**AOV/SUA L 020/2016**

**“COPERTURA DELLO STADIO DEL GHIACCIO – DOBBIACO“**

**“ÜBERDACHUNG DES EISPLATZES – TOBLACH“**

### Chiarimenti e rettifiche - Klarstellungen und Richtigstellungen

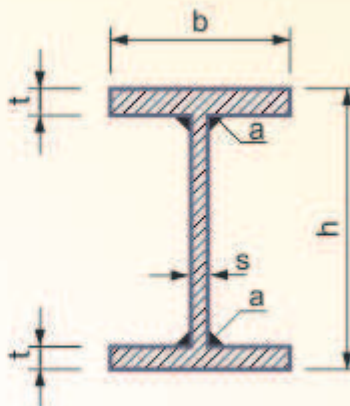
<p><b>Domanda:</b>  Le travi metalliche degli allineamenti B e C non sono commerciali, ma sono costituite da un profilo saldato identificato in questo modo:  trave superiore IS 500/400/20/30 ; trave inferiore IS 400/400/20/30.  Nei disegni della carpenteria (ST4.1, ST4.2, ST4.3, ST4.4) manca una sezione quotata delle suddette travi in modo tale da poter vedere le dimensioni dei singoli elementi e quali sono i cordoni di saldatura previsti.  Chiediamo pertanto di avere i dettagli necessari per poter eseguire una stima dei costi di queste travi : dimensioni dei singoli elementi che compongono il profilo saldato e le indicazioni delle saldature da eseguire.</p> <p><b>Risposta:</b>  Vedasi sotto i grafici con i parametri delle 2 travi.  Saldatura secondo le indicazioni nei disegni di carpenteria.</p>	<p><b>Frage:</b>  Die Stahlträger der Achsen B und C sind nicht Standardprofile, sondern sind aus einem Profil mit folgenden Eigenschaften zusammengesetzt:  Oberer Träger IS 500/400/20/30 ; unterer Träger IS 400/400/20/30.  In den Stahlbauzeichnungen (ST4.1, ST4.2, ST4.3, ST4.4) fehlt ein Schnitt mit den Angaben der Dimensionen der einzelnen Elemente und die Details zu den Schweißnähten.  Es wird um die Weiterleitung von erforderlichen Details gebeten, welche eine Kostenschätzung der Träger ermöglichen: Die Dimensionen der einzelnen Elemente, welche das verschweißte Profil ergeben, sowie die Angaben zur Schweißverbindung.</p> <p><b>Antwort:</b>  Siehe unten die Grafiken mit den Parametern.  Schweißverbindungen lt. den Angaben in den Stahlbauzeichnungen.</p>

<p>h: <input type="text" value="400.0"/> [mm]</p> <p>b: <input type="text" value="400.0"/> [mm]</p> <p>s: <input type="text" value="20.0"/> [mm]</p> <p>t: <input type="text" value="30.0"/> [mm]</p> <p>a: <input type="text" value=""/> [mm]</p>	
--	--
